INFO'RAPID	
B1AUPMQ0 : Версия 0 от 23/01/2007	
для : C5 II и ДВИГАТЕЛЬ С ВПРЫСКОМ БЕНЗИНА EW10A	
ВОЗМОЖНЫЕ ЭФФЕКТЫ, ОТМЕЧЕННЫЕ КЛИЕНТОМ :	ДВИГАТЕЛЬ РАБОТАЕТ НА 3 ЦИЛИНДРАХ;ВКЛЮЧЕНИЕ СИГНАЛИЗАТОРА ДИАГНОСТИКИ ДВИГАТЕЛЯ НА ПРИБОРНОЙ ПАНЕЛИ;НАЛИЧИЕ ОДНОГО ИЛИ НЕСКОЛЬКИХ КОДОВ НЕИСПРАВНОСТИ 1337 1338 1339 1340 0301 0302 0303 0304
УСЛОВИЯ ПОЯВЛЕНИЯ :	ПРОИЗВОЛЬНО

Рисунок : B1BQ04ND

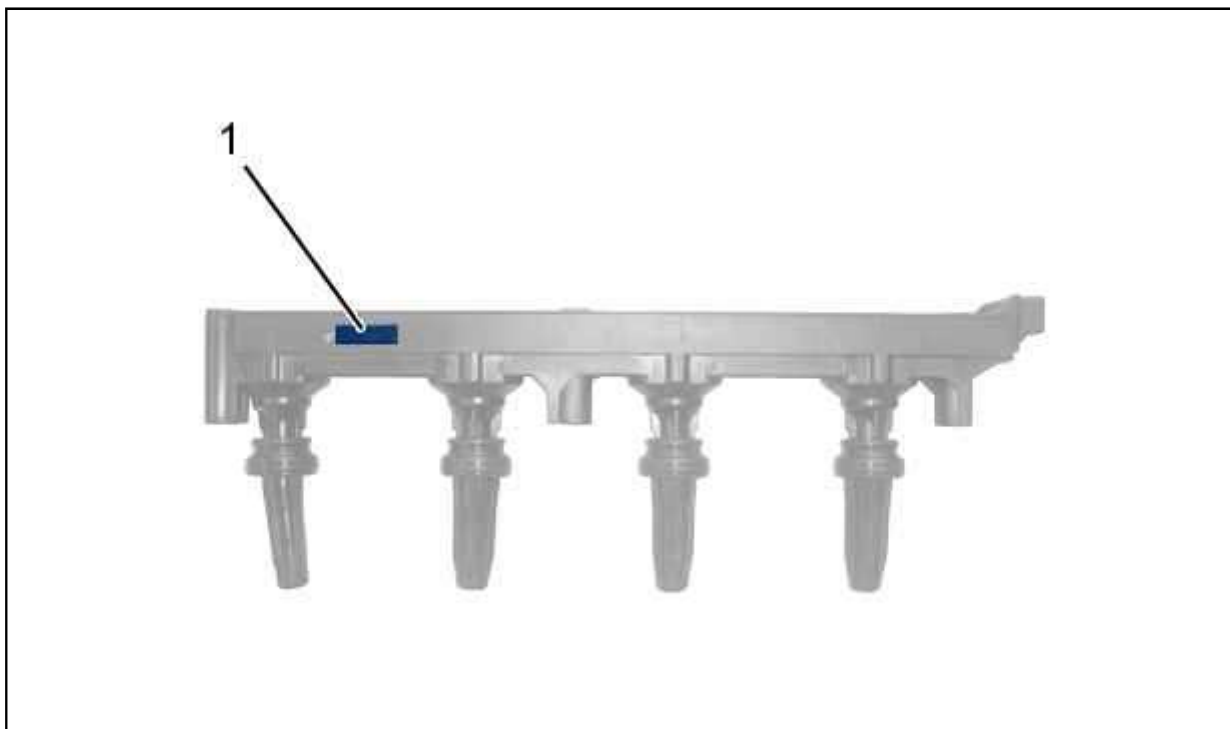
Проверить цифры (1) на компактном блоке катушек зажигания.

Если цифры (1) заключены между значениями 196.6 и 296.6:Заменить компактный блок катушек зажигания.

Начиная с номера OPR 10956:Компактный блок катушек зажигания является соответствующим.
